[40] [현지조치] 사항

1. 제 목 : 경량철골 지붕틀 주각부 무수축 몰탈 시공 누락
2. 조치부서 : ○○○○본부

[그림 12] 경량철골 지붕틀 주각부 무수축몰탈 시공누락 현황

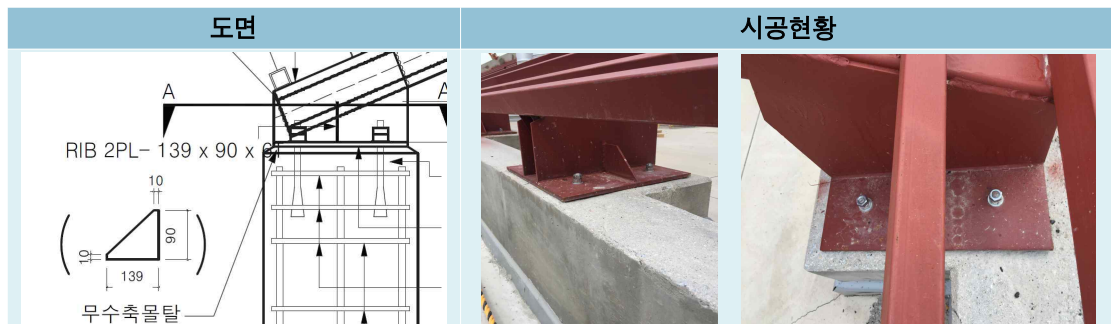
하지만 금번 ○○○○본부 종합감사 중 해당 현장을 점검한 결과 지붕 경량 철골 지붕틀 주각부 둘레에 무수축 몰탈의 시공 누락이 확인되었습니다.

그 결과, 주각부 콘크리트면과 베이스플레이트 사이에 유격이 발생하였고, 향후 풍압 등 지붕틀 거동 시 볼트 체결이 헐거워지는 등 안전 위해 요소가 될 우려가 있으므로 조속한 보완 시공이 필요합니다.

○○○○본부장은 2-※M8BL 아파트 건설공사 6공구의 경량철골 지붕틀 주각부 무수축 몰탈의 시공이 적절하게 설치될 수 있도록 보완 조치를 철저히 하시기를 바랍니다.
